雨水処理設備に関する補足説明資料 (モバイルRO膜装置処理水タンク基礎外周堰)

2020.2.18

TEPCO

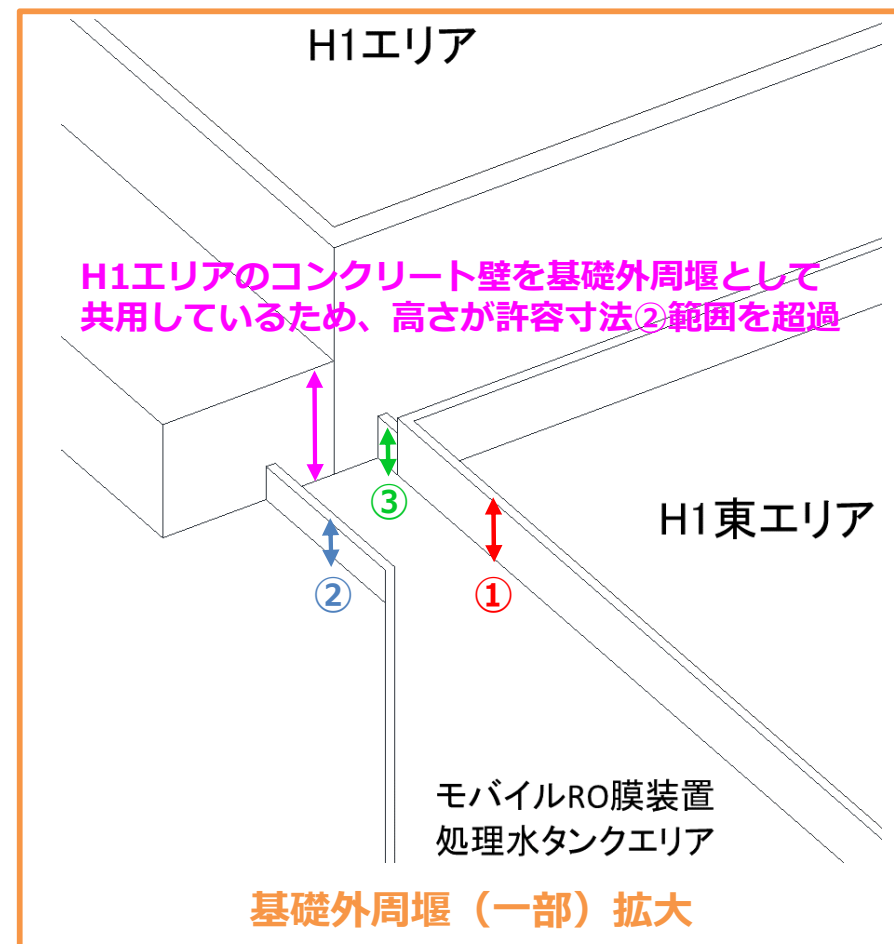
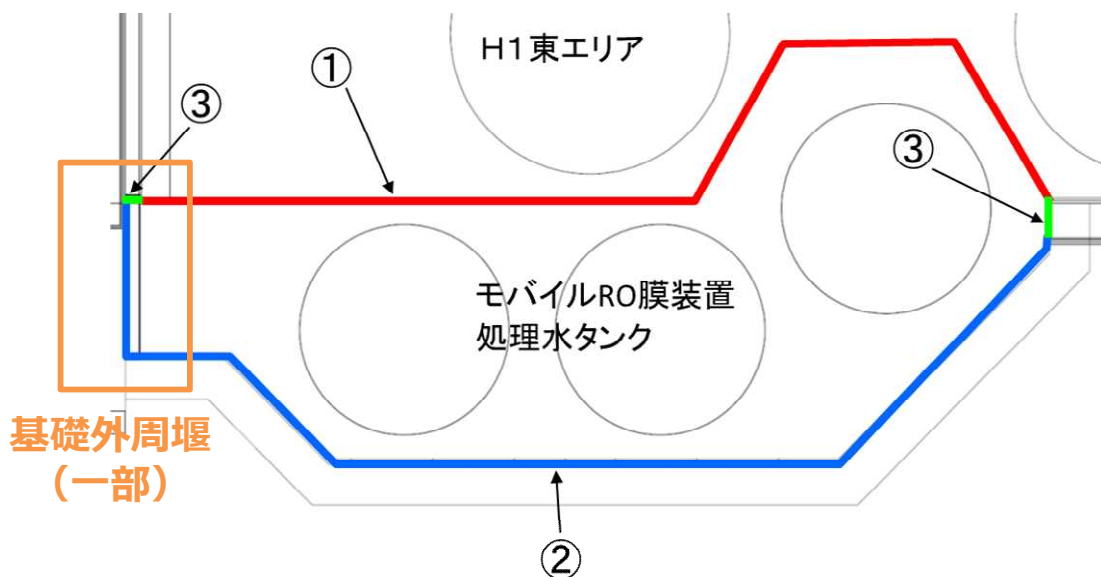
モバイルRO膜装置処理水タンク基礎外周堰において、現地状況と実施計画の記載された基礎外周堰高さの許容寸法に齟齬があることが確認された。

基礎外周堰②の一部において、基礎外周堰（コンクリート壁）の高さが実施計画に記載された許容寸法を満足出来ていない（許容寸法範囲を超過）。

- モバイルRO膜装置処理水タンク基礎外周堰は、内側をH 1 東エリアの内堰(H=970mm) と共有、外側をH 1 東エリアの外堰 (H=870mm) 及びH 1 エリアのコンクリート壁 (H=1500～2500mm) と共用している。
- モバイルRO膜装置処理水タンク基礎外周堰の設計思想として、堰内の想定漏えい水がH1東エリア(中低濃度タンクエリア)側へ流入しない堰高さとして①> ②として設定した。また、堰外への漏えいより先に内堰と外堰の間へ流入を促す堰高さとして②> ③として設定した。
- 今回確認されたH 1 エリアのコンクリート壁 (H=1500～2500mm) の高さが実施計画上の許容寸法を超過しているが、超過により設計思想を阻害するもので無い。
